## SERVICE INFO – INA 0104

# Промяна в обтяжна ролка

от ръчно обтягана към полуавтоматична

Производител:	Ford
Модел:	Transit
Година на производство:	до 12.2000
Двигатели:	2.5 TD, 2.5 DI
Арт. номер:	531 0504 10
OE номера:	1136426 1C1Q 6K254 AA

Снимка 1: 531 0504 10 – полуавтоматична обтяжна ролка

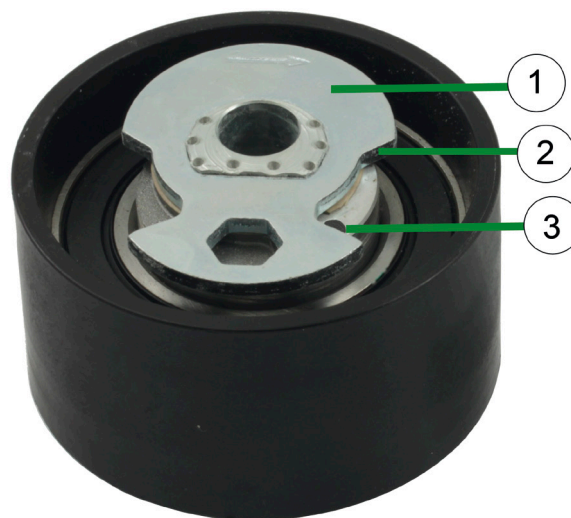
В превозните средства споменати горе, обтяжната ролка с ръчно обтягане е използвана до датата горе, за обтягане на ангренажен ремък. Тази част е заменена от полуавтоматична обтяжна ролка 531 0504 10 и е включена също в комплектите 530 0143 10 и 530 0144 10

Новата обтяжна ролка е монтирана по същия начин, както старата. Все пак, за разлика от ролката с ръчно обтягане, зъбния ремък се обтяга с помощта на шестостен ключ.

За да затегнете зъбния ремък, монтажната плоча (1), трябва да се завърти с използването на шестостен ключ докато отвора (3) е наполовина покрита от ръба на (2) монтажната плоча.
